Gutachterliche Stellungnahme

Dokumentenummer: (3690/755/09) – CR vom 03.03.2009

Inhalt des Auftrags: Brandschutztechnische Beurteilung von Rohrabschottungen „ROKU[®] Strip - Rohrummantelung M“ für „Splittergeräte-Leitungen“ der Feuerwiderstandsklasse R 30 bzw. R 90 nach DIN 4102-11 : 1985-12

Anlage 1 zur
gutachterlichen Stellungnahme
Nr. (3690/755/09) – CR vom 03.03.2009

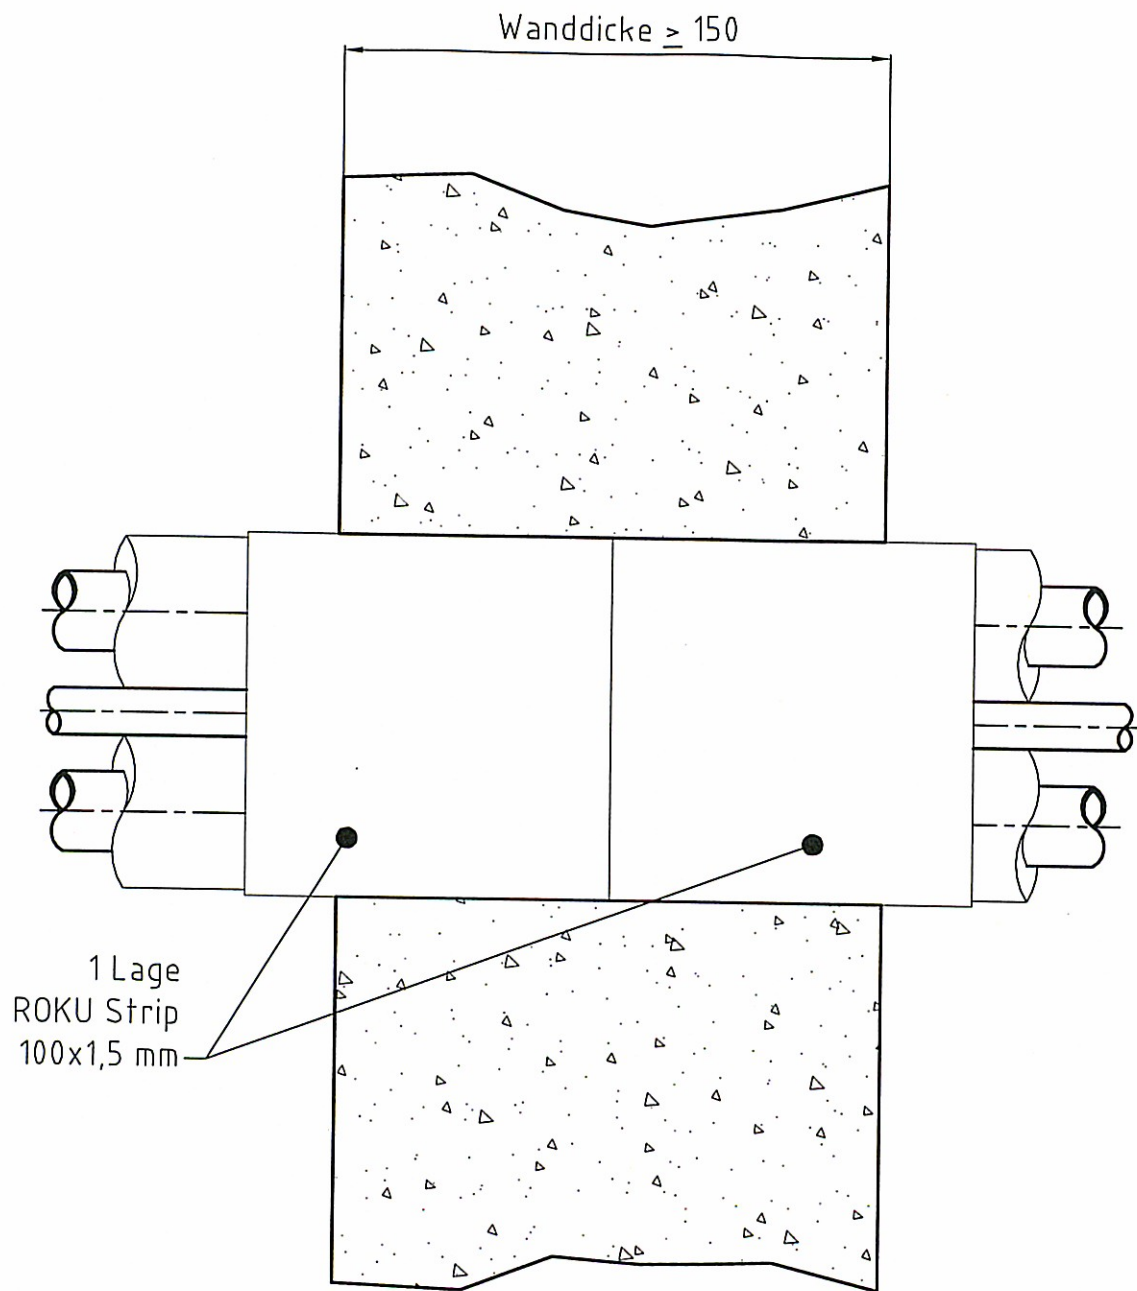
Um die vg. Splitgeräte- Leitung wird beidseitig der mindestens 150 mm dicken Massivwand bzw. -decke ein einlagiger, mindestens 100 mm langer Brandschutzstreifen aus dem im Brandfall aufschäumenden Baustoff „ROKU-Strip Dämmschichtbildner“ (Baustoffklasse B2 gemäß allgemeiner bauaufsichtlicher Zulassung Nr.Z-19.11-1190) gelegt und jeweils 75 mm tief in die Wand bzw. Decke geführt, so dass er beidseitig der Wand bzw. Decke 25 mm weit übersteht. Der Brandschutzstreifen wird bei der Montage innerhalb der Wand bzw. Decke so gesichert, dass er in seiner Lage fixiert wird.

Die Restfuge zwischen der vg. Rohrabschottung und der Bauteillaubung wird in gesamter Bauteildicke hohlraumfüllend dicht mit formbeständigen, nichtbrennbaren Baustoffen wie z.B. Beton, Zementmörtel oder Gips verschlossen.
